製品  
News

## 仕様変更

R技-2026-03

## 液晶ディスプレイ収納ユニット（山型レール・スライドレール付）RD164 正面パネルの板厚変更

RD164-52EKN

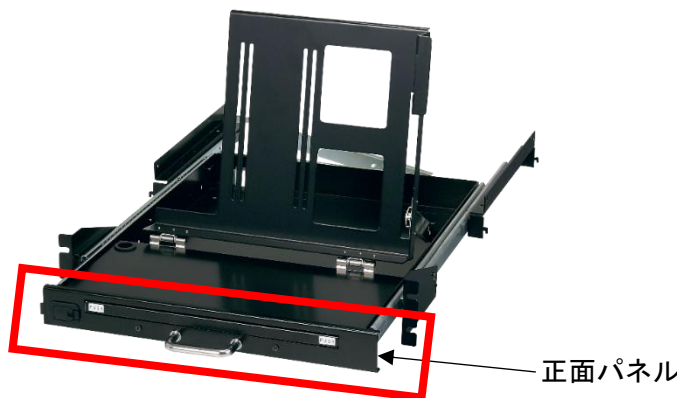
ホールドラッチの保持力を高めるため、正面パネルの板厚を変更します。

## ●正面パネルの板厚変更

変更前	変更後
板厚	t1.6	t1.2
